IZMJENE I DOPUNE PPUG METKOVIĆA

Izvešće o javnoj raspravi

U postupku izrade Izmjena i dopuna Prostornog plana uređenja Grada Metkovića (u daljnjem tekstu: Plan), provedena je javna rasprava o prijedlogu Plana. Javni uvid u prijedlog Plana trajao je od 13. listopada 2025. do 27. listopada 2025., a javno izlaganje održano je 17. listopada 2025. godine. Javna rasprava o prijedlogu Plana objavljena je na internetskoj stranici Ministarstva prostornoga uređenja, graditeljstva i državne imovine 7. listopada 2025. godine, na internetskoj stranici Grada Metkovića 8. listopada 2025. godine te u "Slobodnoj Dalmaciji" 9. listopada 2025. godine.

D5 - osnovoškolska i srednjoškolska (fotografija u prilogu) nije moguća gradnja predmetnih građevina iz sljedećih razloga:

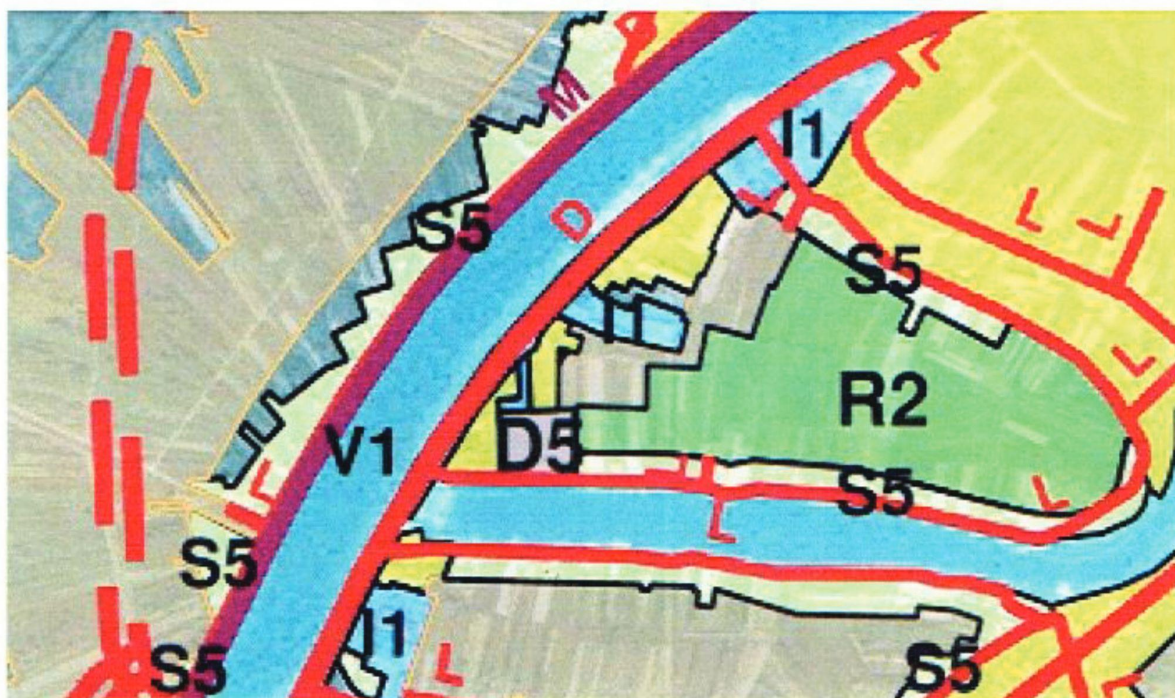
1. Lokalna prometnica kojom se pristupa zoni D5 nema potrebnu širinu (5.0+1.6m)
2. Kriterij u kojem najmanja površina građevne čestice iznosi 25-50 m² po učeniku nije jasno definiran.

Odredbama za provođenje je potrebno:

- omogućiti način spajanja zone D5 na postojeću prometnicu
- minimalnu površinu građevne čestice definirati sukladno važećem Normativu dimenzioniranja prostora Osnovnih škola u RH iz 2022. godine.

Povijesna graditeljska cjelina naselja Metković

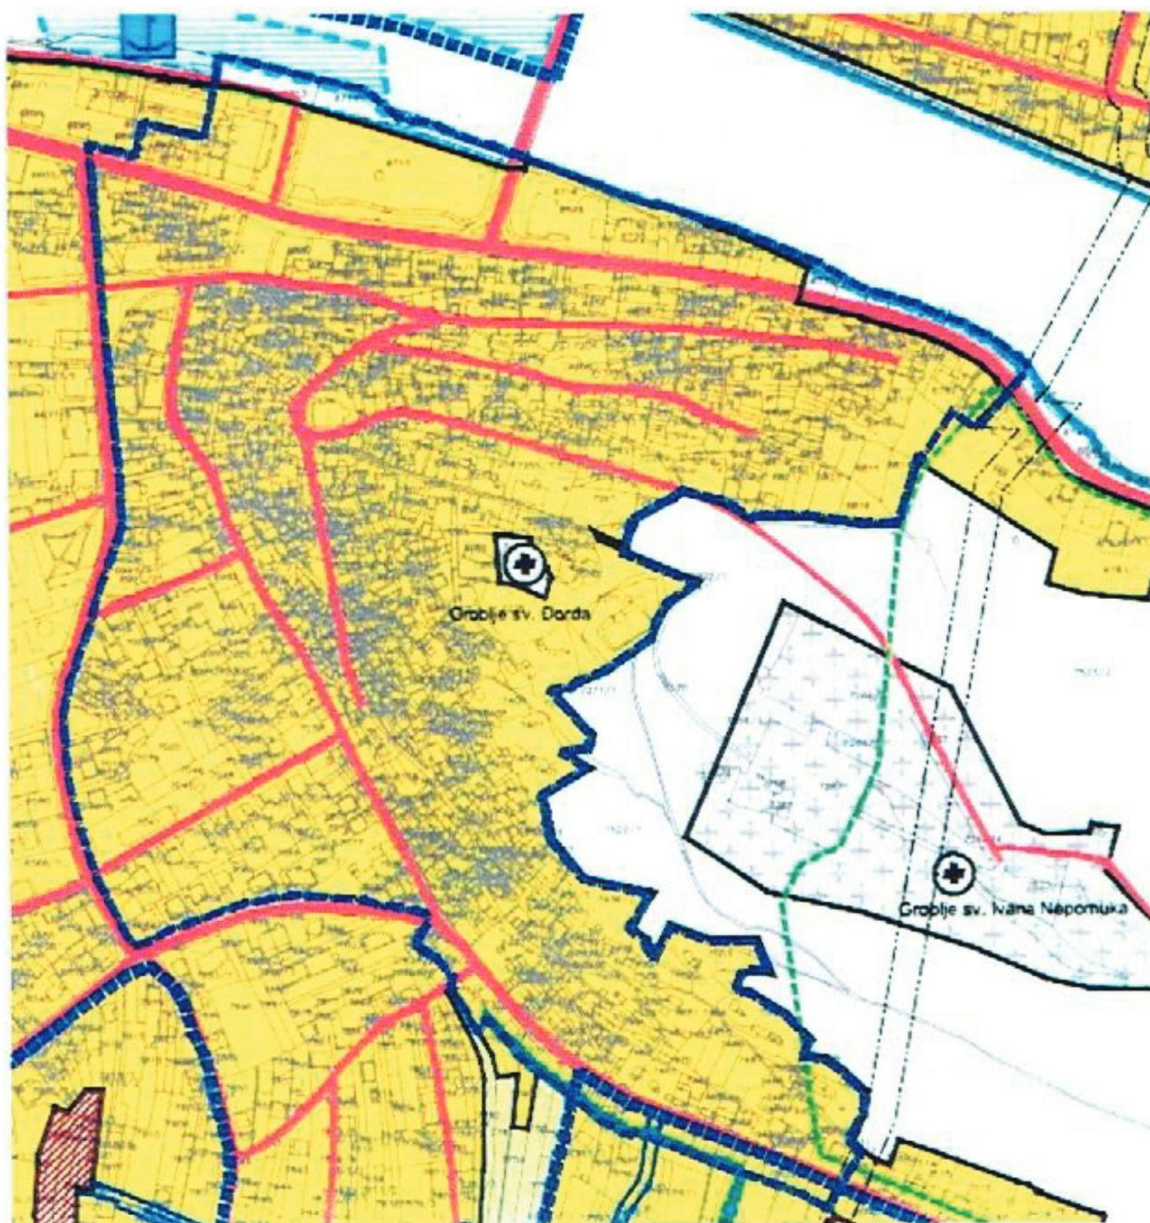
Označen je dio starog dijela naselja Metković kao povijesna graditeljska cjelina naselja Metković

Označeni dio predstavlja povijesnu graditeljsku cjelinu – stari dio grada Metkovića.

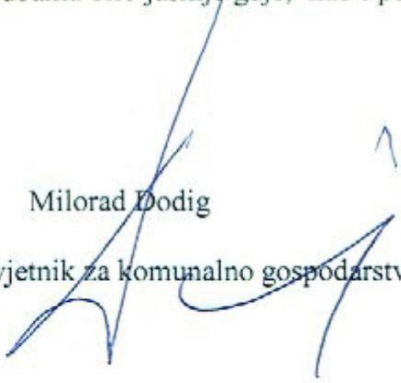
Iz ovako formuliranog teksta nije dokraja razvidno je li moguće graditi novu građevinu u ovoj zoni na zatečenim parcelama koja ne udovoljavaju površini ali je **moguće izgraditi funkcionalnu građevinu koja se uklapa u parametre okolnih građevina.** (izgrađenost, visina, insolacija, pristup, udaljenost itd .

Predlažem da se jasnije i bez dvojbenih tumačenja omogući nova gradnja u ovim džepovima.

Prijedlog

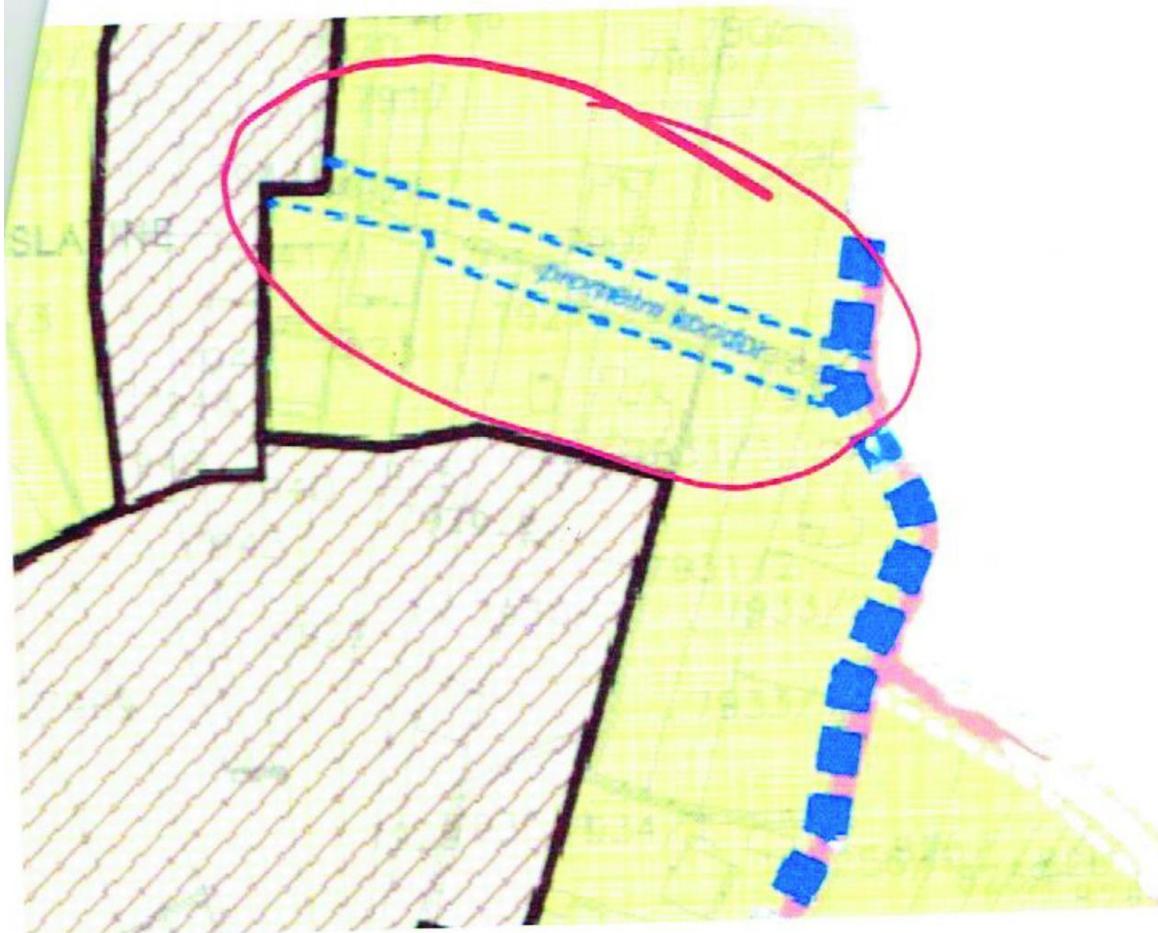
Prometnica je preuska i u Slatinama kao i uz ovu prometnicu je potrebno praviti nogostupe, a ne dozvoljavati gradnju stambenih i višestambenih objekata bez obveze pravljenja nogostupa.

Grad se treba širiti planski i hortikulturno i sa minimumom poštovanja i obveze Grada za sigurnost prema pješacima i djeci.

Kada auto udari na takvoj prometnici dijete, tko odgovara što dijete nema nogostup?
Dva auta se normalno ne mogu mimoći cijelom dužinom od Platana pa do planiranog proširenja Ducinovci 1.

Predmetna prometnica planirana je s koridorom od 7 m, kako bi se rezervirao prostor i spriječilo daljnje smanjenje širine ulice. Za cijeli neuređeni dio građevinskog područja naselja Metković - Dučinovci određena je obveza izrade urbanističkog plana uređenja koji će odrediti sve prometne površine i ostalu infrastrukturu i bez kojeg nije moguće graditi na predmetnom području.

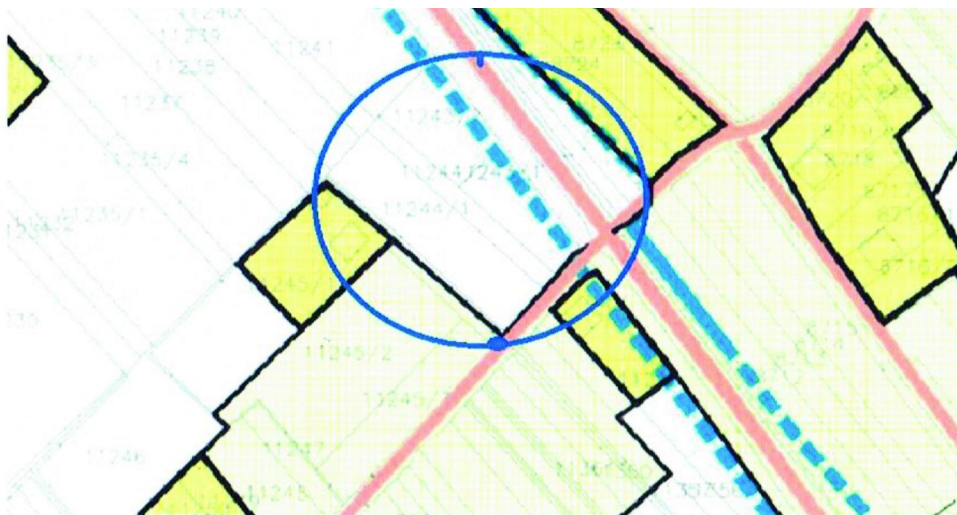
Propustom- previdom u Izmjenama i dopunama PPU-a grada Metkovića k.č.11244/ i k.č. 11244/2 ispuštene su, odnosno brisane u grafičkom prilogu PPU-a donešenoga 25. veljače 2015. godine (N.G. 1/15).

Molim da ispravite propust i uvrstite predmetne čestice u građevno područje u kojem su i bile. Napominjem, sjeverna granica k.č.11244/ i k.č. 11244/2 treba biti definirana na način da bude usporedna sa sjevernom granicom susjedne k.č. 11245/1.
